Verslag huishoudelijke elektrische installatie op laagspanning en zeer lage spanning

Referentie: **011-20261006-06**	Datum controle: **06/10/2026**
Keurder: **011**

Eigenaar:	**Onbekend**	EAN-code:	**541449500000301983**
Adres installatie:	**Aimé de Langlestraat 22, 2845 - Niel**	Nummer teller(s):	**1LGZ0522006221**
		Distributienetbeheerder installatie:	**Fluvius**
Datum uitvoering installatie:	☑ Vóór 01/10/1981 ☑ Tussen 01/10/1981 en 01/06/2020 ☐ Vanaf 01/06/2020		
Type:	☑ Wooneenheid ☐ Niet-huishoudelijk ☐ PV ☐ Batterij ☐ Laadpaal

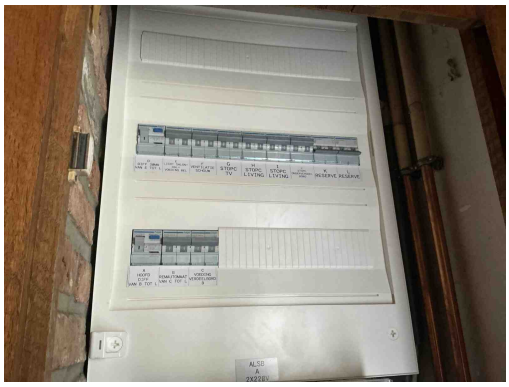
B17 - De voedingsspanning is niet op elk bord vermeld (Boek 1: 3.1.3.3).
Opmerking: Oa bord 2

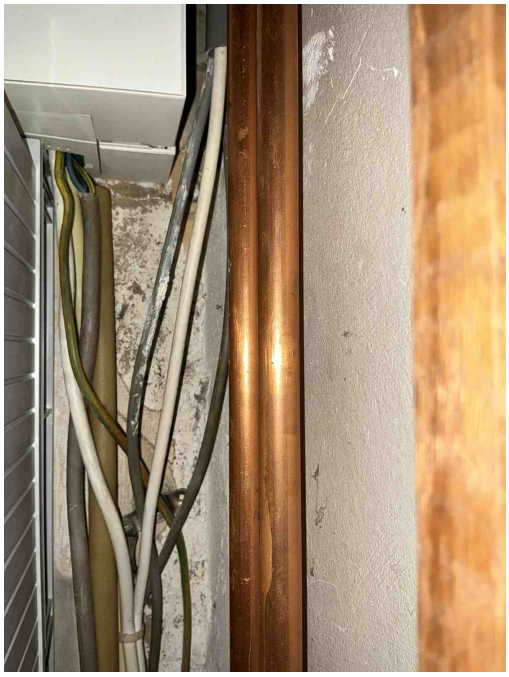
B29 - Het elektrisch verdeelbord in een huishoudelijke ruimte is niet voorzien van een deur (Boek1: 5.3.5.1).
Opmerking: Oa bord 1

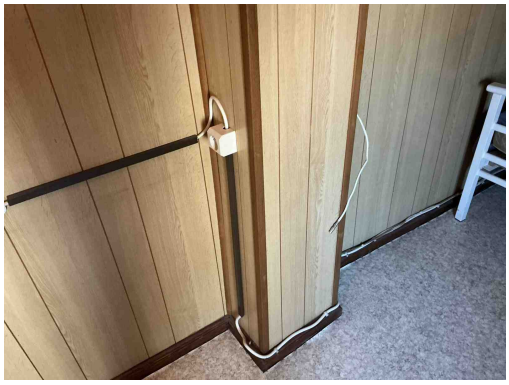
C21 - Het gebruik van geleiders van het type VOB, zonder bijkomende afscherming is niet toegestaan (Boek 1: 5.2.9.6).
Opmerking: Oa aan bord 1, berging

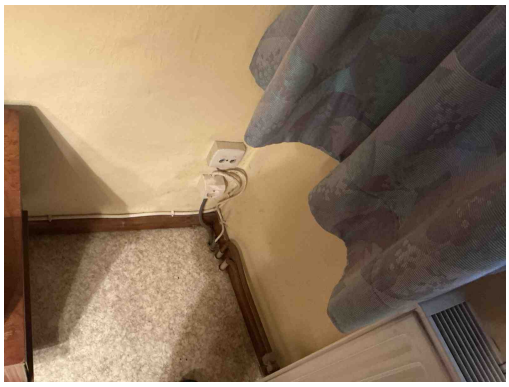
C38 - Het gebruikte kabeltype (snoerkabel) voldoet niet aan de specificaties die van toepassing zijn op voedingsleidingen voor vaste installatie (Boek 1: 1.4.2.1, 5.2.6.2).
Opmerking: Oa aan bord 1, slaapkamers

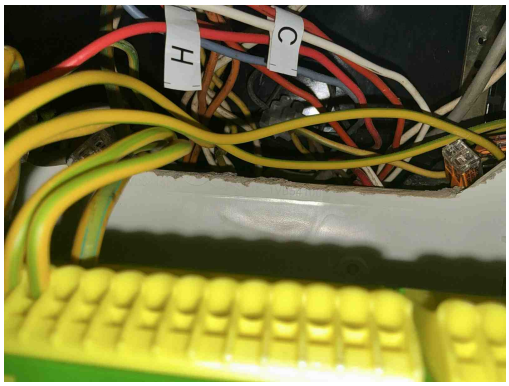
C38 - Het gebruikte kabeltype (snoerkabel) voldoet niet aan de specificaties die van toepassing zijn op voedingsleidingen voor vaste installatie (Boek 1: 1.4.2.1, 5.2.6.2).
Opmerking: Oa aan bord 1, slaapkamers

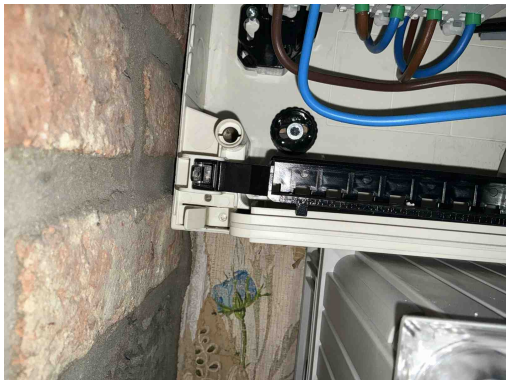
C35 - Er zijn doorverbindingen gemaakt met lusterklemmen; er kon niet aangetoond worden dat deze klemmen geschikt zijn voor de aanwezige spanning, stroom en draadsectie en dat ze “CE” zijn (Boek 1: 1.4.2.1.).
Opmerking: Oa bord 2

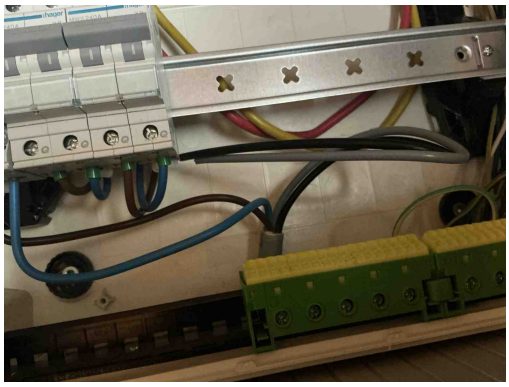
T21a - Het elektrisch materieel is niet geplaatst volgens de voorschriften van de fabrikant/ regels van goed vakmanschap. (Boek 1: 1.4.1.3) Oa ophangvijzen elektrisch verdeelbord niet afgedekt. Zie klasse II toestel.
Opmerking: Oa bord 1

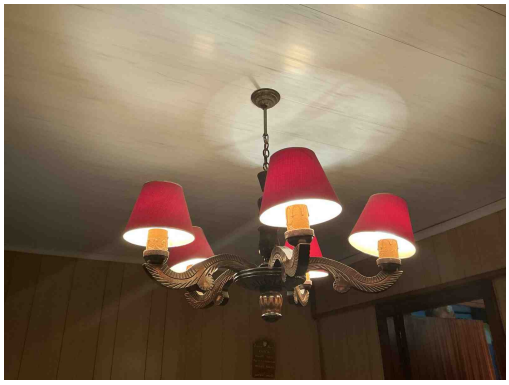
C28 - Niet gebruikte leidingen onder spanning zijn niet op een degelijke manier geïsoleerd of verwijderd (Boek 1: 4.2.1.1).
Opmerking: Oa bord 1

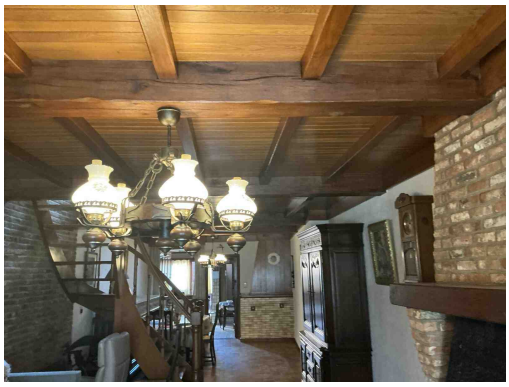
T24 - Het gebruik van elektrische machines of toestellen van klasse 0 en 0I is verboden. (Boek 1, Onderafdeling 4.2.4.3)
Opmerking: Oa woonkamer , slaapkamer

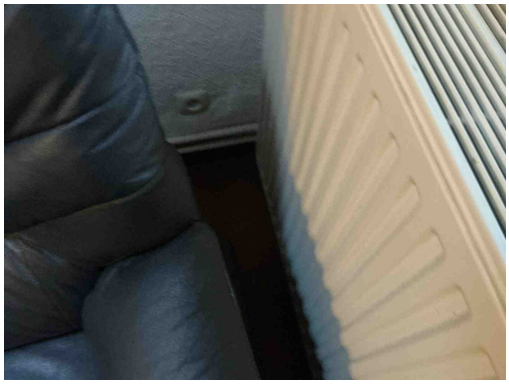
T24 - Het gebruik van elektrische machines of toestellen van klasse 0 en 0I is verboden. (Boek 1, Onderafdeling 4.2.4.3)
Opmerking: Oa woonkamer , slaapkamer

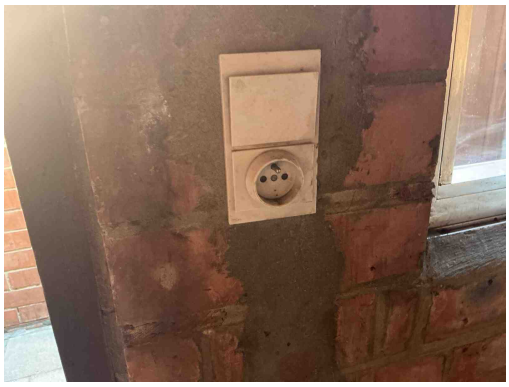
T11 - De contactdozen waarvan de toegekende stroomsterkte maximaal 16A en de toegekende spanning maximaal 250V bedraagt en niet bedoeld zijn voor de voeding van een of meerdere verbruikstoestellen voor een specifiek doel en niet geplaatst zijn in of op schakel- en verdeelborden, beschikken niet of IPXX-D (incl. gemeenschappelijke delen residentieel geheel) (Boek 1: 4.2.2.3/5.3.5.2).
Opmerking: Oa woonkamer , keuken , berging, ...

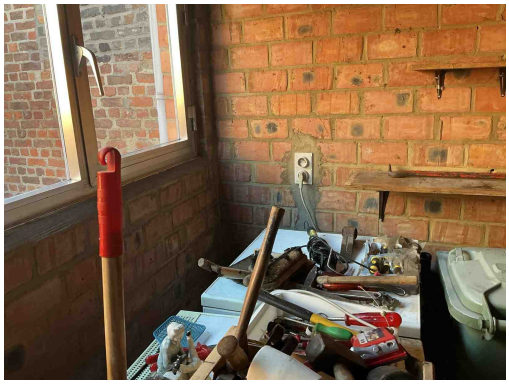
T11 - De contactdozen waarvan de toegekende stroomsterkte maximaal 16A en de toegekende spanning maximaal 250V bedraagt en niet bedoeld zijn voor de voeding van een of meerdere verbruikstoestellen voor een specifiek doel en niet geplaatst zijn in of op schakel- en verdeelborden, beschikken niet of IPXX-D (incl. gemeenschappelijke delen residentieel geheel) (Boek 1: 4.2.2.3/5.3.5.2).

Opmerking: Oa woonkamer , keuken , berging, ...

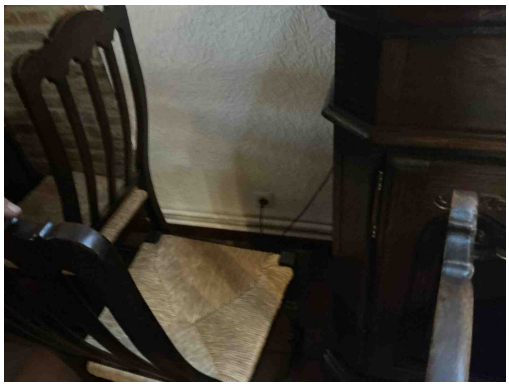
T11 - De contactdozen waarvan de toegekende stroomsterkte maximaal 16A en de toegekende spanning maximaal 250V bedraagt en niet bedoeld zijn voor de voeding van een of meerdere verbruikstoestellen voor een specifiek doel en niet geplaatst zijn in of op schakel- en verdeelborden, beschikken niet of IPXX-D (incl. gemeenschappelijke delen residentieel geheel) (Boek 1: 4.2.2.3/5.3.5.2).

Opmerking: Oa woonkamer , keuken , berging, ...

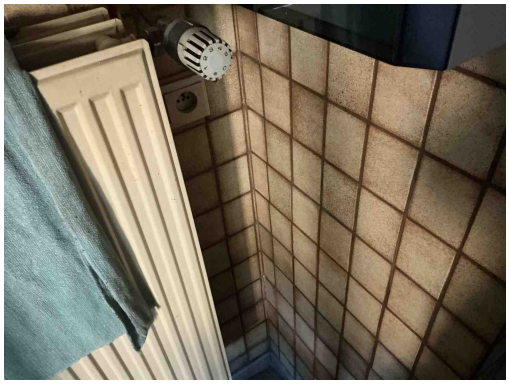
T11 - De contactdozen waarvan de toegekende stroomsterkte maximaal 16A en de toegekende spanning maximaal 250V bedraagt en niet bedoeld zijn voor de voeding van een of meerdere verbruikstoestellen voor een specifiek doel en niet geplaatst zijn in of op schakel- en verdeelborden, beschikken niet of IPXX-D (incl. gemeenschappelijke delen residentieel geheel) (Boek 1: 4.2.2.3/5.3.5.2).

Opmerking: Oa woonkamer , keuken , berging, ...

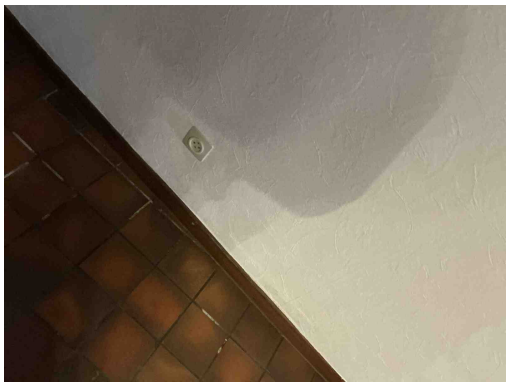
T11 - De contactdozen waarvan de toegekende stroomsterkte maximaal 16A en de toegekende spanning maximaal 250V bedraagt en niet bedoeld zijn voor de voeding van een of meerdere verbruikstoestellen voor een specifiek doel en niet geplaatst zijn in of op schakel- en verdeelborden, beschikken niet of IPXX-D (incl. gemeenschappelijke delen residentieel geheel) (Boek 1: 4.2.2.3/5.3.5.2).

Opmerking: Oa woonkamer , keuken , berging, ...

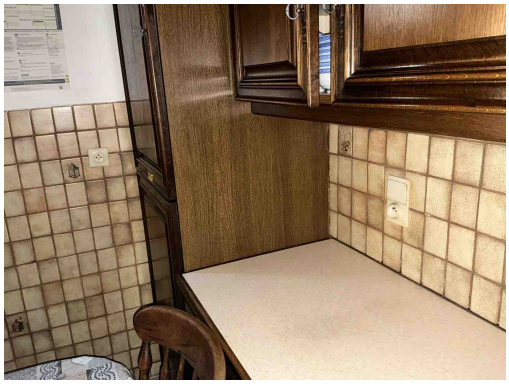
T11 - De contactdozen waarvan de toegekende stroomsterkte maximaal 16A en de toegekende spanning maximaal 250V bedraagt en niet bedoeld zijn voor de voeding van een of meerdere verbruikstoestellen voor een specifiek doel en niet geplaatst zijn in of op schakel- en verdeelborden, beschikken niet of IPXX-D (incl. gemeenschappelijke delen residentieel geheel) (Boek 1: 4.2.2.3/5.3.5.2).

Opmerking: Oa woonkamer , keuken , berging, ...

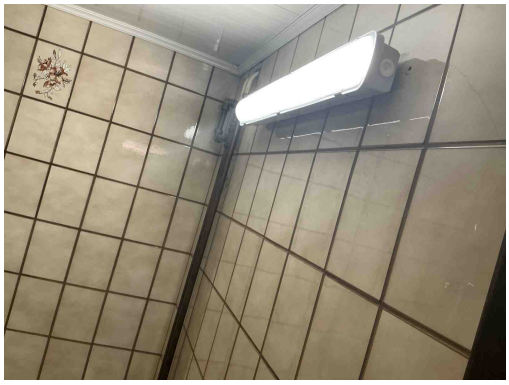
T11 - De contactdozen waarvan de toegekende stroomsterkte maximaal 16A en de toegekende spanning maximaal 250V bedraagt en niet bedoeld zijn voor de voeding van een of meerdere verbruikstoestellen voor een specifiek doel en niet geplaatst zijn in of op schakel- en verdeelborden, beschikken niet of IPXX-D (incl. gemeenschappelijke delen residentieel geheel) (Boek 1: 4.2.2.3/5.3.5.2).
Opmerking: Oa woonkamer , keuken , berging, ...

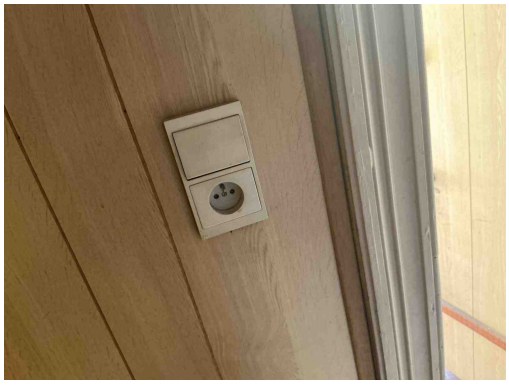
T21d - Het elektrisch materieel is niet geplaatst volgens de voorschriften van de fabrikant/ regels van goed vakmanschap. (Boek 1: 1.4.1.3) Oa materiaal niet geschikt voor de toepassing. Zie plaatsingsfiche fabrikant.
Opmerking: Oa slaapkamer

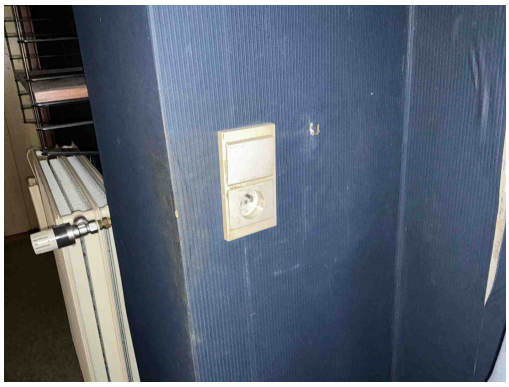
A16 - Er is geen continuïteit van de beschermingsgeleider van de contactdoos (Boek 1: 5.4.3.4).
Opmerking: Oa slaapkamers

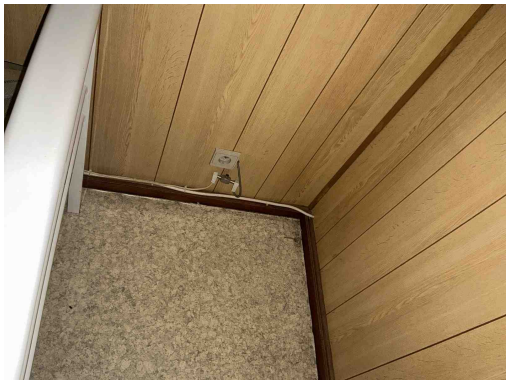
A16 - Er is geen continuïteit van de beschermingsgeleider van de contactdoos (Boek 1: 5.4.3.4).
Opmerking: Oa slaapkamers

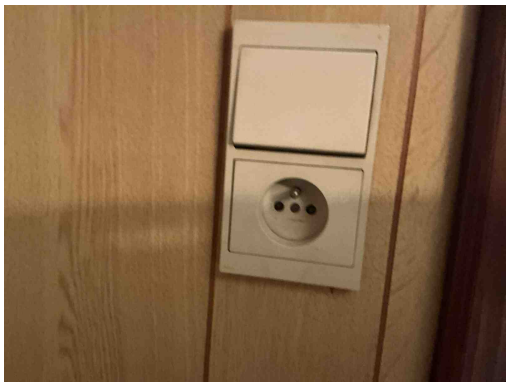
A16 - Er is geen continuïteit van de beschermingsgeleider van de contactdoos (Boek 1: 5.4.3.4).
Opmerking: Oa slaapkamers

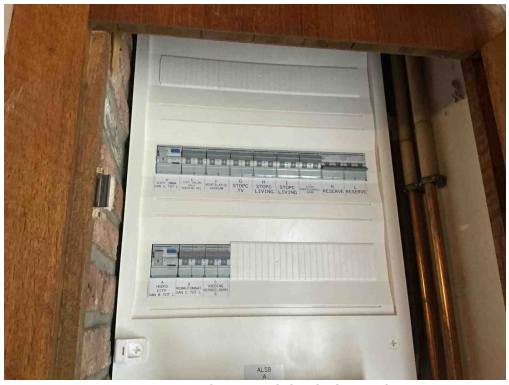
A16 - Er is geen continuïteit van de beschermingsgeleider van de contactdoos (Boek 1: 5.4.3.4).
Opmerking: Oa slaapkamers
